Mission régionale d'autorité environnementale  
ÎLE-DE-FRANCE

**Avis sur le projet de construction  
d'un centre d'hébergement de données informatiques  
au Coudray-Montceaux et à Corbeil-Essonnes (91)**

N°MRAe APJIF-2022-022  
en date du 30/03/2022

Figure 7: Pollution atmosphérique constatée au NO<sub>2</sub> à proximité du site du projet (ici représenté en bleu), source Airparif, données 2019

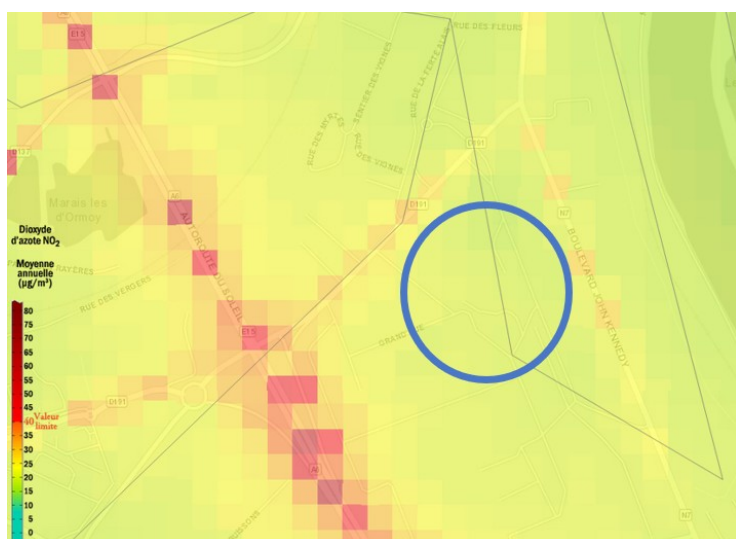
La MRAe rappelle le contexte spécifique du secteur d'implantation du projet comme l'illustre les données d'Airparif montrant des dépassements fréquents des valeurs maximales de pollution au dioxyde d'azote compte tenu des axes routiers situés à proximité de l'emprise du projet (autoroute A6 notamment).

Si le bruit de fond pris en compte dans l'étude d'impact pour évaluer les dépassements lors de la mise en marche des groupes électrogènes est évalué à 25 µg/m<sup>3</sup>, il convient d'une part de le réévaluer compte tenu des effets cumulés en situation d'urgence et de rappeler que les seuils de référence fixés par l'Organisation mondiale de la santé pour assurer une qualité de l'air n'affectant pas la santé humaine est de 10 µg/m<sup>3</sup>. La MRAe rappelle que dans la situation

de coupure d'une durée d'une heure, la concentration atteindrait 450 µg/m<sup>3</sup> pour le seul site du projet.

#### **(10) La MRAe recommande de compléter l'étude d'impact par la modélisation des effets cumulés d'une rupture d'alimentation électrique de 3,5 minutes et d'une heure, en prenant en compte les émissions de l'ensemble des groupes électrogènes susceptibles d'être mis en service.**
